Detaljregulering for kollektivknutepunkt og innfartsparkering på Flatøy

Planomtale

PlanID: 1256 2016 0002

Dato: 12.08.2019

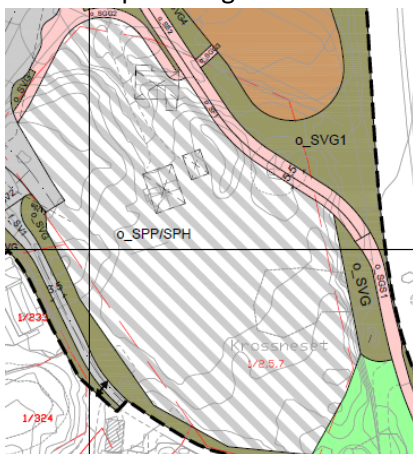
- 6) Etter innspel frå Hordaland fylkeskommune er område for innfartsparkering, som tidlegare var regulert til «*parkeringsplassar og parkeringshus/-anlegg*» (o_SPP/SPH), endra til *pendlar-/innfartsparkering* (o_SPI). I føresegnene og planomtalen er det no fjerna at det kan etablerast parkeringshus i dette området.

Utklipp viser planforslag til høyring.

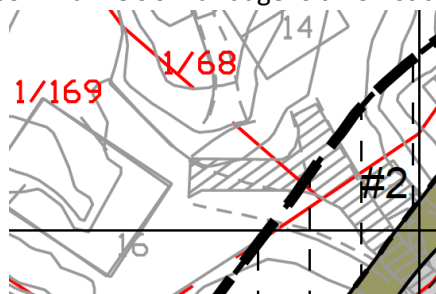
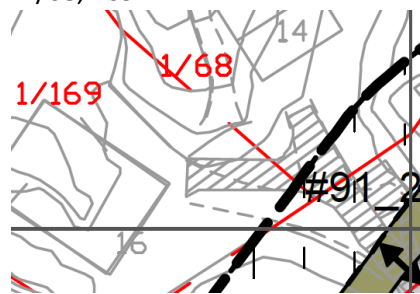
- 10) I føresegnene - veg f_SV4 - er gnr./bnr. 1/1, 2, 5, 7, 80, 280 og 291 fjerna, fordi det låg inne feil om at desse eigedomane har tilkomst via denne vegen. I plankartet er det her lagt inn pil som framleis sikrar dagens tilkomst til gnr./bnr. 1/68, 169.

Utklipp viser planforslag til høyring.

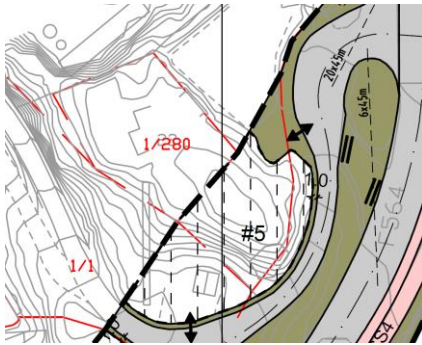
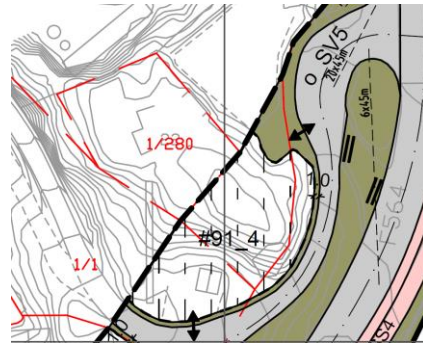
- 11) I nord er f_SV4 no erstatta av o_SV5. Dette er gjort fordi vegen som går frå fylkesvegen og ned til kaia er kommunal.

Utklipp viser planforslag til høyring.

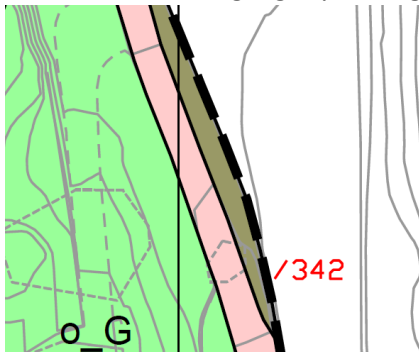
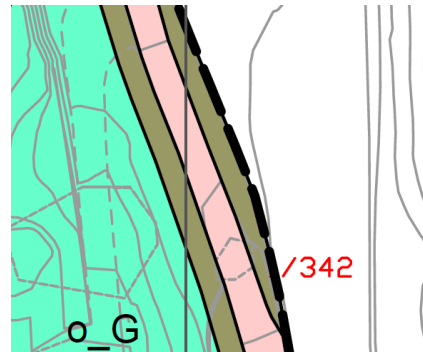
- 12) Sør i planområdet er det lagt inn o SVG mellom o SGS1 og o G. Dette er gjort for å hindre at man går inn i området regulert til grunnstruktur, i forbindelse med bygging og drift/vedlikehold av gang-/sykkelveg.

Utklipp viser planforslag til høyring.

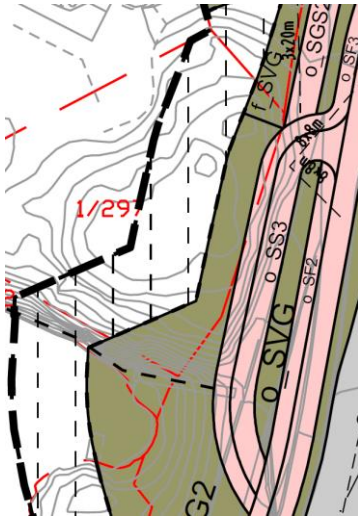
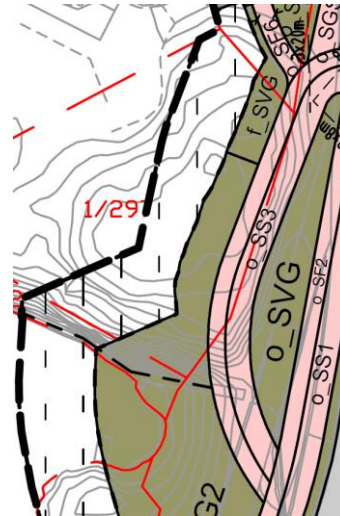
- 14) Fråviksgruppa hjå Statens vegvesen har gjeve tilbakemelding om at gang- sykkelvegen som er planlagt å gå i kulverten under fylkesvegen, mellom terminalen og vestsida av planområdet, har for knapp horisontalkurveradius. o SS3 er derfor endra slik at den dreiar litt lengre ut mot sjøen og samtidig møter o SF3 litt lengre mot nord. Dette har igjen ført til at o SGS2 får

brattare stiging. For å få en alternativ gangtrase med mindre stigning så er det i tillegg etablert en ny gangtrase med mindre stigning, o_SF6.

Utklipp frå støyrapport til høyring.

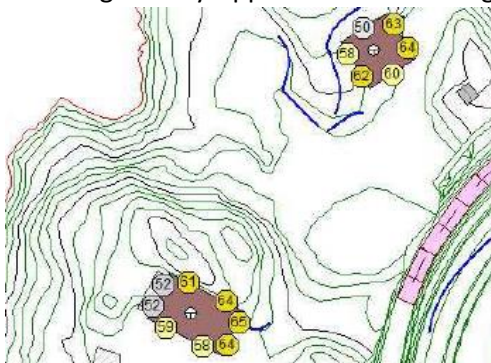
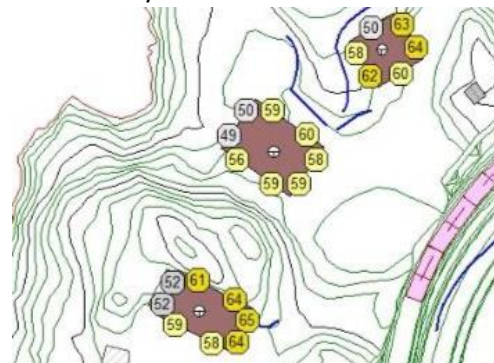
16) Det viste seg at våningshus på gnr. 1 bnr. 169 ikkje var tatt med i grunnlagskartet for berekningar i støyrapporten. Det er no lagt inn berekna støynivå for det aktuelle huset.
